## **DIBATTITO PUBBLICO**

Chiusura dell'Anello Ferroviario di Roma  
Tratte Vigna Clara – Tor di Quinto e  
Tor di Quinto – Val d'Ala

CONTRIBUTO DELL'INGEGNERE MARCO  
MARTENS

Figura 10: Ranking finale con indicazione del contributo al risultato di ciascun indicatore

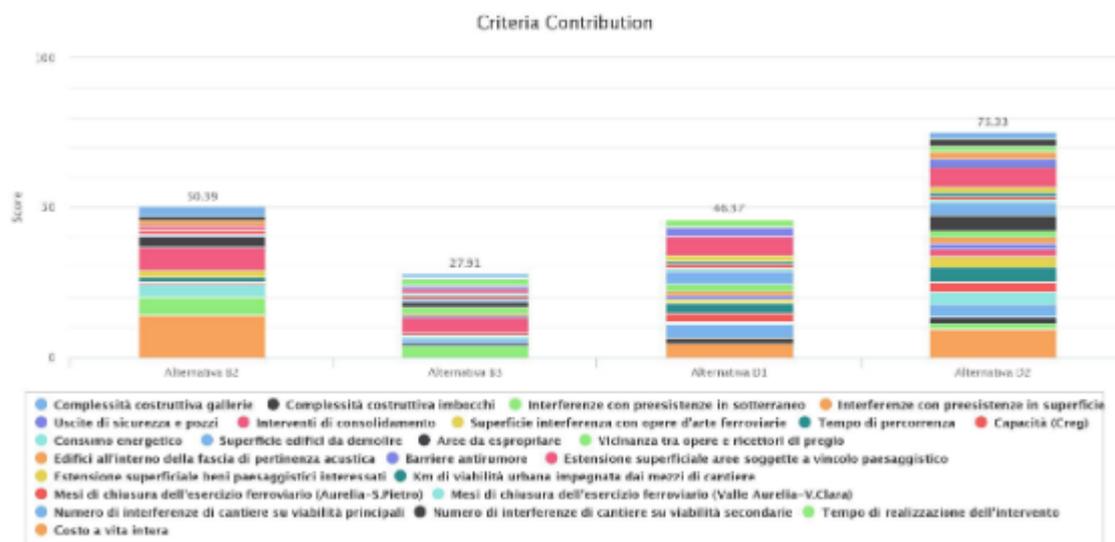
Come visione sinottica/comparativa è stata pubblicato questo istogramma, che mostra la colonna D2 più alta delle altre, ma non è chiara la lettura, dovendo interpretare con una legenda colori e spessori.

Sezione ponte attraversamento del Tevere

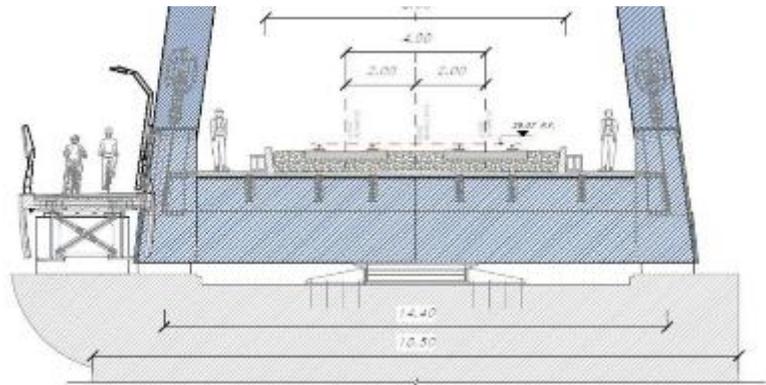
L'attraversamento del fiume Tevere è stato previsto dall'ente proponente con doppio binario, come riportato nelle seguenti figure di planimetria e di sezione.

Si fa osservare che a sud l'attraversamento ferroviario esistente del Tevere, tra le stazioni di Ostiense e Trastevere, avviene a 6 binari con il doppio Ponte San Paolo.

Si propone di realizzare subito il ponte ferroviario predisposto per il quadruplicamento. Si propone di propagare tale modifica a 4 binari fino alla Stazione di Tor di Quinto.

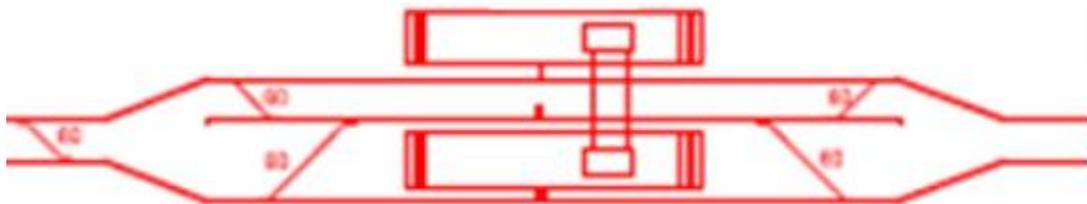
Lo schema di piano stazione per Tor di Quinto presentato come preferibile al Dibattito Pubblico è quello 3 binari con modulo a 250 m.

Proponendo i 4 binari sul Tevere tale modifica si propaga fino al Piano Stazione di Tor di Quinto.

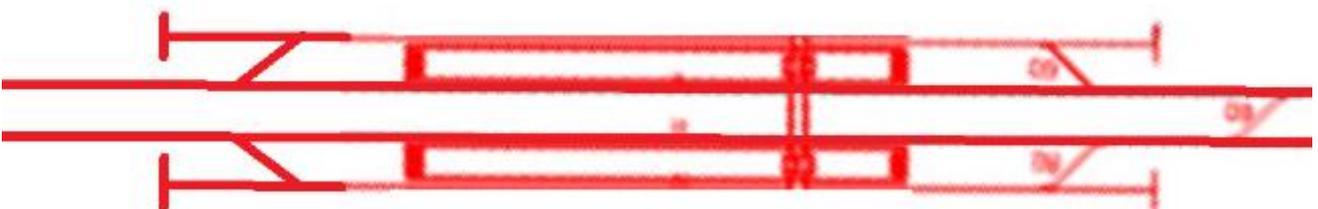
Lo schema quindi proposto è 4 binari con modulo a 750 m.

Figura 40: Planimetria alternative di progetto dell'innesto su linea FL1

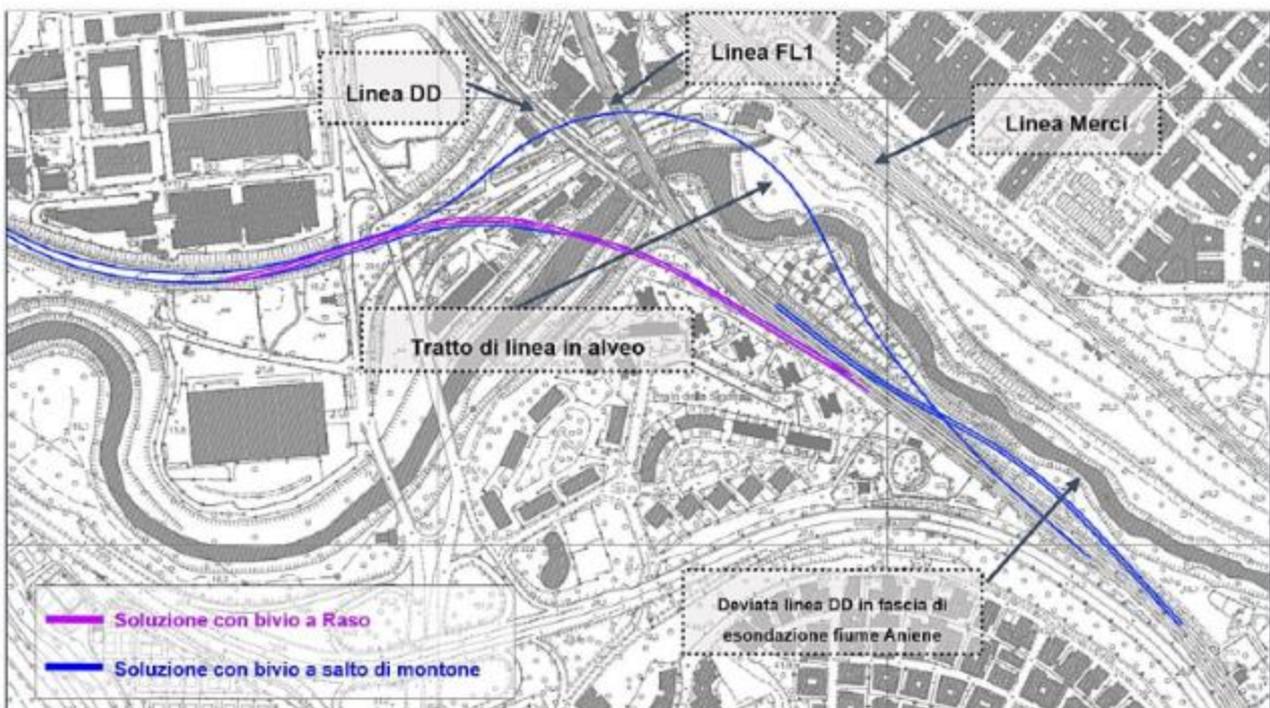
Questa soluzione (tracciato blu) necessitava di realizzare la nuova sede ferroviaria ed una variante della Linea Roma Firenze (DD) ubicate nell'area di esondazione del fiume Aniene. Tale soluzione comportava pertanto sia problematiche di tipo vincolistico, dovute appunto all'inserimento della nuova sede e della variante alla linea Direttissima nella fascia di rispetto del fiume Aniene, che problematiche di natura realizzativa e di esercizio, principalmente riconducibili al forte impatto sulla linea DD Roma -Firenze in termini di interruzioni e rallentamenti per lo spostamento della sede della linea stessa. La soluzione è stata ritenuta non perseguibile.

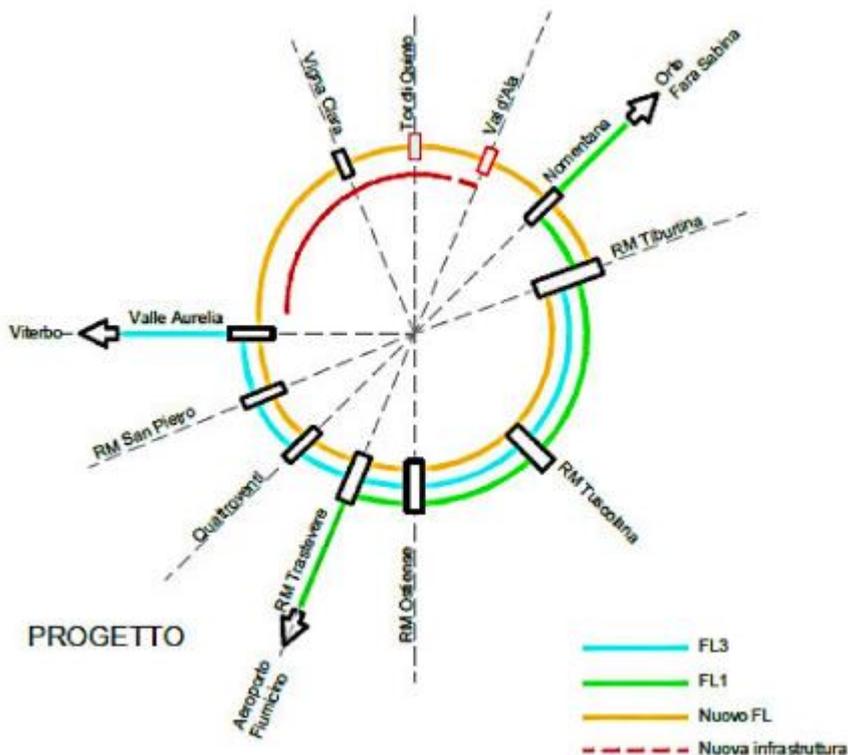
Tale soluzione implica che non sarà possibile realizzare una linea circolare continua, essendo esterno l'attestamento alla Stazione Tiburtina, come riportato nel tracciato giallo della seguente figura.

Si propone di realizzare lo sfiocco dalla direttissima nel rettilineo precedente, venendo da Nomentana. In tale area non si toccano le sponde del Fiume Aniene, non si deve spostare la sommità arginale dove è ubicata una pista ciclabile. Si propone quindi l'allaccio alla linea storica Roma Firenze FL1.

Con tale soluzione l'attestamento alla Stazione Tiburtina avverrà nel lato interno dell'Anello, permettendo di realizzare una linea circolare continua.
